Ecole Maternelle "les Sonatines",
2 rue Mozart
57 300 - Hagondange

DCE :
DOSSIER DE
CONSULTATION

EXISTANT : Plan cadastral et de situation DCE
Ech : 1/1000° et Sans Echelle 1

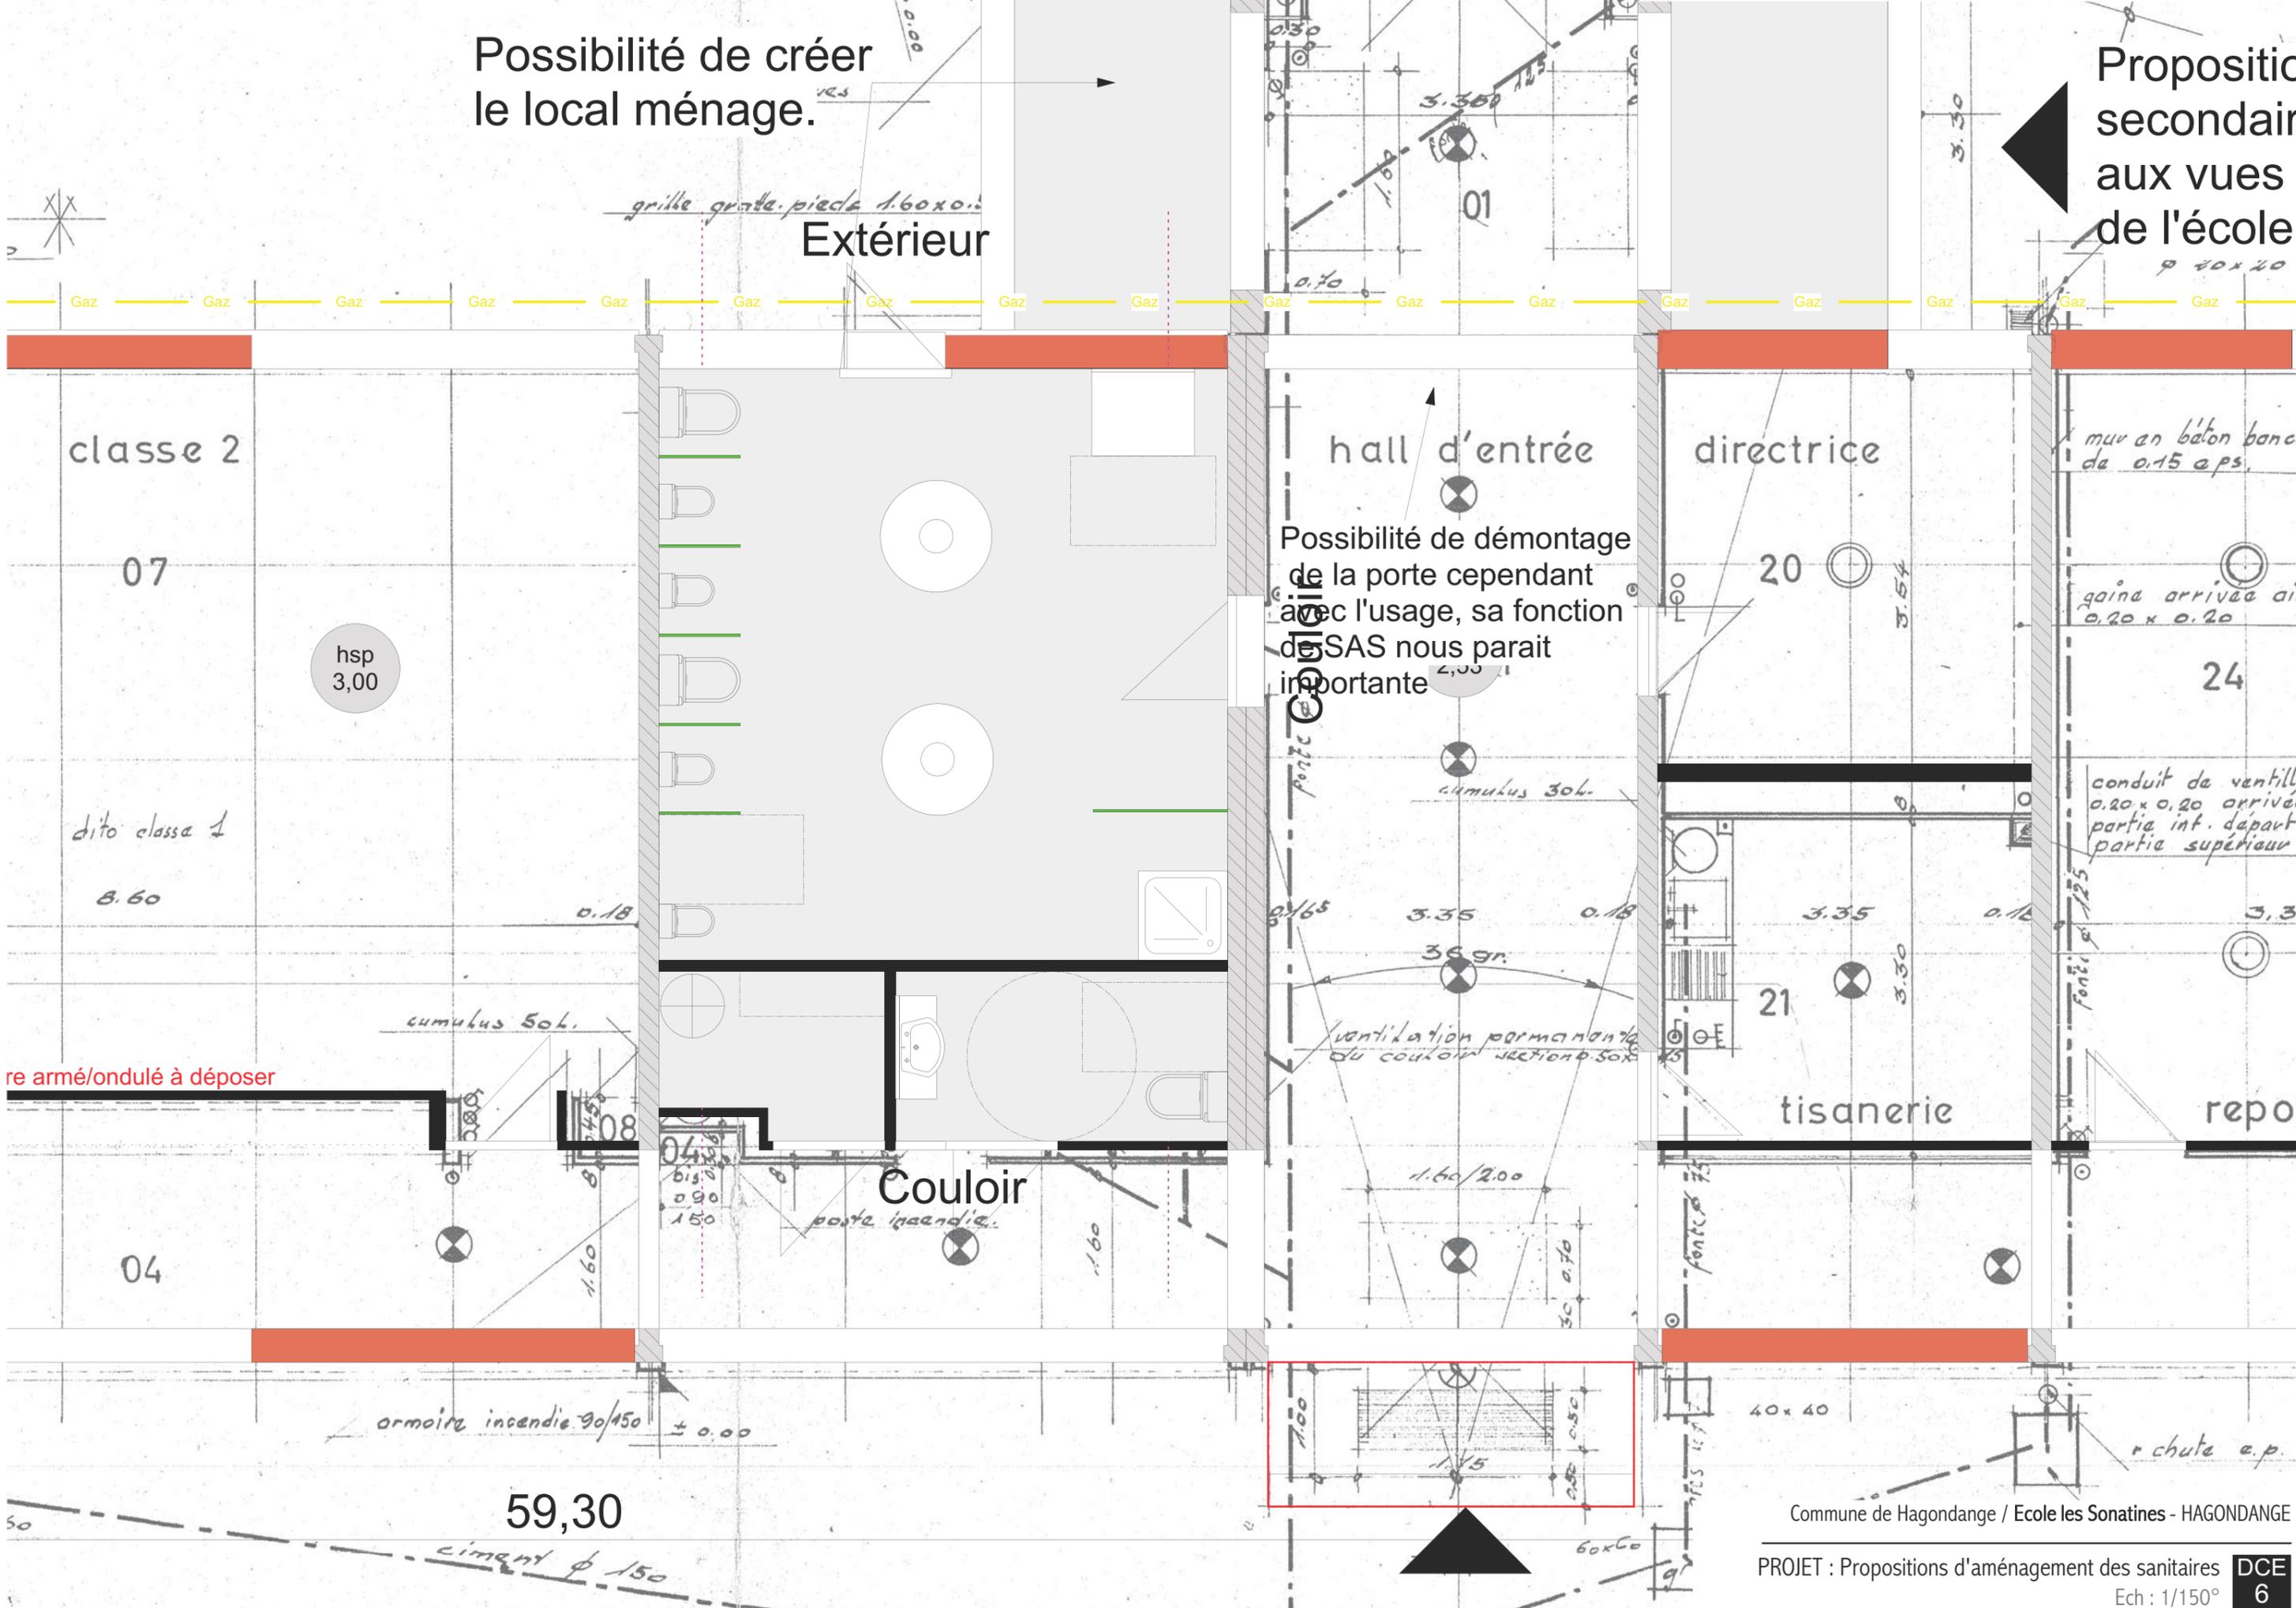
Possibilité de démontage
de la porte cependant
avec l'usage, sa fonction
de SAS nous paraît
importante

Possibilité de créer le local ménage.

Proposition secondaire aux vues de l'école.

re armé/ondulé à déposer
